OGGETTO: art. 27-bis D.Lgs. 152/2006, art. 15 L.R. 4/2018. Alfi Green Srl - Istanza di avvio del procedimento unico di Valutazione di Impatto Ambientale per il progetto "Impianto agrivoltaico avanzato denominato Bandissolo da 24.979,5 kwp, abbinato ad un sistema di accumulo elettrochimico da 12.000 kw, opere connesse ed infrastrutture indispensabili" Comune di Argenta e Portomaggiore (FE).

Richiesta integrazioni e chiarimenti

Stralcio tav. "18_PAR_AGRITAV02_32_Area_asservita_DAL125_2023_rev0"

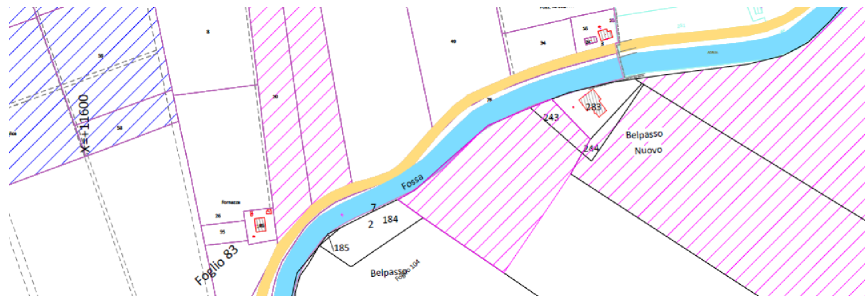
A seguito della valutazione della documentazione presentata si rileva che nella planimetria integrativa "18_PAR_AGRI_TAV02_32_Area_asservita_DAL125_2023_rev0" sono presenti elementi da chiarire, integrare e aggiornare, quali:

- o nella planimetria e nella tabella associata, viene riportato il riferimento al foglio 83 mappale 92 (di mq. 22.560), che non è indicato in nessuno dei contratti preliminari di asservimento presentati;
- o non è rispettato il principio della contiguità dei mappali asserviti così come indicato al punto stabilito al punto B7 dell'allegato I alla DAL 28/2010 come modificata dalla DAL 125/2023, con particolare riferimento alla porzione riportata nello stralcio sotto indicato, in quanto pur in presenza di un corso d'acqua e di una strada (che per tale disposizione non costituiscono fattore di discontinuità), le aree posizionate sopra e sotto via Argine Marino risultano sostanzialmente non contigue.
